Stavba:	VŠCHT Spojovací můstky			ZL č.	10
Zhotovitel:	Metrostav a.s.				
Objednatel:	Vysoká škola chemicko - technologická v Praze				
Projektant:	ov architekti s.r.o.				
TDS:	Gleeds Česká republika a.s				
Charakter ZL : -VÍCEPRÁCE / MĚNĚPRÁCE-					
NÁZEV ZL: SDK předstěna					
Odůvodnění ZL: Zakrytí stávajících instalací ve vstupní místnosti dle požadavku objednatele					
Nové řešení : SDK předstěna a pohled pro zakrytí stávajících vedení - elektroinstalační žlaby a potrubí chlazení. Sjednocení tvaru ostění na obou stranách vstupu do místnosti.					
Původní řešení v PD: Neřešeno					
Kalkulace ZL ve smyslu SoD :					
	MJ	Výměra	Jedn. cena	Cena	
viz příložený položkový rozpočet o počtu 1 strany	kpl	1	9 148,74	9 148,74	
CELKEM Kč (bez DPH) :					9 148,74
Procentuální podíl prací ZL k celkové ceně stavby					0,02%
PŘÍLOHY ZL: Příloha č. 1 -Položkový rozpočet; Příloha č.2 - schéma provedení					
Na základě dodatečného požadavku objednatele. Doplnění stávající SDK předstěny ve vstupní místnosti pro srovnání ostění, zakrytí stávajících instalací a sjednocení členitosti podlahy.

Změnový list č. 10**Objednatel**

VŠCHT Praha – Propojení budov A a B dvěma můstky

REZ A-A - STAVAJICI STAV

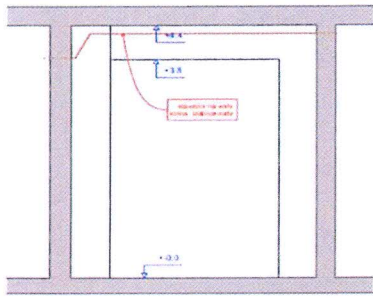
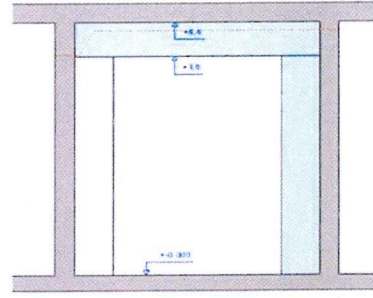
Dne2020		za dodavatele:		Podpis:	
Vyjádření TDS: Po provedení bouracích prací ve stávající příčce mezi vstupní místností a chodbou objektu B bylo zjištěno velké množství původních instalací, které bylo třeba zachovat. Provedení SDK předstěny a kstlíku zakrytuje i další stávající rozvody pod stropem v této místnosti. V návaznosti na tyto zjištění a další architektonické pozitivní dopady bylo Objednatelem požadováno provedení SDK zakrytování.					
Dne2020		za TDS:		Podpis:	
Vyjádření GP: Projekt neřešil upravu kabelové trasy dotčené bouráním spojujících portálů mezi místnostmi do které ústí lávka a přiléhající chodbou kabelové trasy je třeba přeložit a zakrýt					
Dne2020		za projektanta:		Podpis:	
Vyjádření objednatele: Dle požadavku objednatele - souhlasíme.					
Dne2020		za objednatele:		Podpis:	
Tento Změnový list stavby je podkladem pro uzavření dodatku ke Smlouvě. Nedílnou součástí ZL jsou přílohy obsahující všechny doklady, které zdůvodňují oprávněnost změnového listu, včetně ocenění změn.

Typ	Kód	Popis	MJ	Množství	J.cena [CZK]	Cena celkem [CZK]
		Na základě dodatečného požadavku objednatele. Doplnění stávající SDK předstěny ve vstupní místnosti pro srovnání ostění, zakrytí stávajících instalací a sjednocení členitosti podlahy.				
32	763121451	SDK stěna předsazená profil CW+UW 50 desky 2xA 12,5 vč. penetrace (0,6+0,12)*3,8+3,88*0,6	m2	5,064	1 090,00	5 519,76
34	763131521	SDK podhled desky 2xA 12,5 bez TI jednovrstvá spodní kce profil CD+UD 3,88*0,72	m2	2,794	1 250,00	3 492,00
37	998763402	Přesun hmot procentní pro sádkartonové konstrukce v objektech v do 12 m	%	90,118	1,52	136,98
Celkem za						9 149
